Добавление 128 — Правила № 129 ООН

Пересмотр 3 — Поправка 7

Дополнение 8 к поправкам серии 02 — Дата вступления в силу: 5 июня 2023 года

Единообразные предписания, касающиеся официального утверждения усовершенствованных детских удерживающих систем, используемых на борту автотранспортных средств (УДУС)

Рис. 1

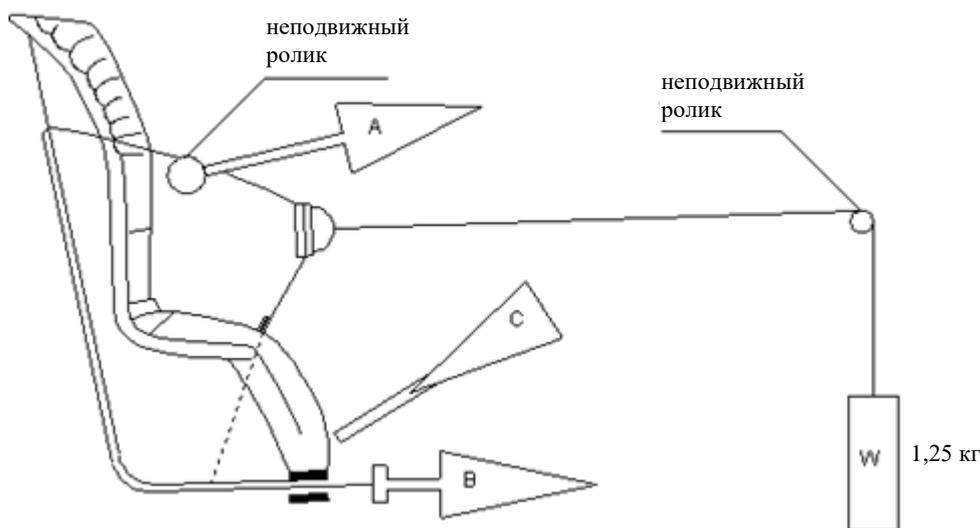
Приложение 15 изменить следующим образом:

1. Определение износостойкости устройств регулировки, установленных непосредственно на усовершенствованных детских удерживающих системах (рис. 1)
 - 1.1 Метод
 - 1.1.1 После приведения лямок в исходное положение, описанное в пункте 7.2.6.1, извлекают не менее 50 мм ляжки комплекта ремней путем вытягивания ее за свободный конец.
 - 1.1.2 Отрегулированную часть комплекта ремней прикрепляют к натяжному устройству А.
 - 1.1.3 Приводят в действие устройство регулировки (С) и вытягивают не менее 150 мм ляжки комплекта ремней. Эта длина представляет собой половину цикла и обеспечивает установку натяжного устройства А в положение, соответствующее максимальной длине вытягивания ляжки.

- 1.1.4 Свободный конец ляжки присоединяют к натяжному устройству В.
- 1.2 Цикл предполагает нижеследующую процедуру:
 - 1.2.1 Из устройства В извлекают часть ляжки длиной не менее 150 мм, причем устройство А не оказывает тягового воздействия на комплект ремней.
 - 1.2.2 Приводят в действие устройство регулировки (С) и натягивают ремень с помощью устройства А в тот момент, когда устройство В не оказывает тягового воздействия на свободный конец ляжки.
 - 1.2.3 В конце хода устройство регулировки останавливают.
 - 1.2.4 Данный цикл повторяют, как это указано в пункте 6.7.2.7 настоящих Правил.

Рис. 2

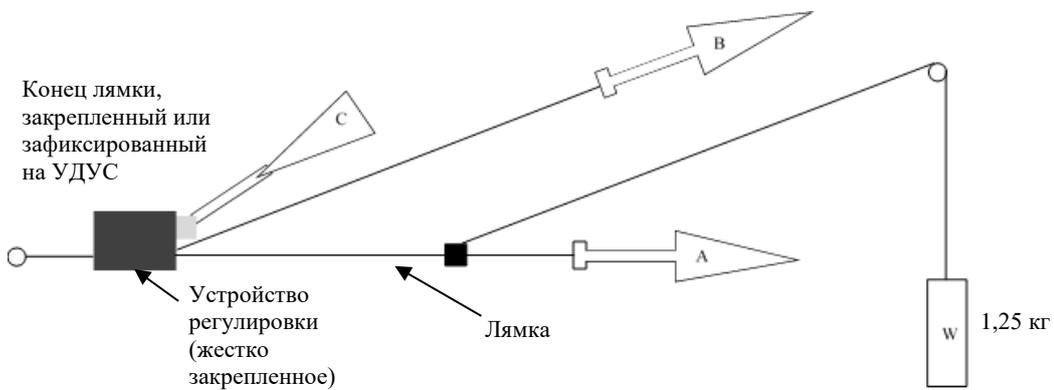
- 2. Определение износостойкости устройств регулировки, соединенных с ляжкой (не установленных непосредственно на усовершенствованных детских удерживающих системах) (рис. 2)

- 2.1 Метод
 - 2.1.1 Устройство регулировки жестко закрепляют.
 - 2.1.2 После приведения ляжки в исходное положение, описанное в пункте 7.2.6.2, из устройства регулировки извлекают часть ляжки длиной не менее 50 мм путем вытягивания ее за свободный конец.

- 2.1.3 Часть ляжки, извлеченную из устройства регулировки, прикрепляют к натяжному устройству А.
 - 2.1.4 Приводят в действие устройство регулировки (С), из которого извлекают часть ляжки длиной не менее 150 мм. Эта длина представляет собой половину цикла и обеспечивает установку натяжного устройства А в положение, соответствующее максимальной длине вытягивания ляжки.

- 2.1.5 Свободный конец ляжки присоединяют к натяжному устройству В.
 - 2.2 Цикл состоит из нижеследующих этапов:
 - 2.2.1 Из устройства В извлекают часть ляжки длиной не менее 150 мм, причем устройство А не оказывает тягового воздействия на ляжку.

- 2.2.2 Приводят в действие устройство регулировки (С) и натягивают ляжку с помощью устройства А в тот момент, когда устройство В не оказывает тягового воздействия на свободный конец ляжки.

- 2.2.3 В конце хода устройство регулировки останавливают.

2.2.4 Данный цикл повторяют, как это указано в пункте 6.7.2.7 настоящих Правил».
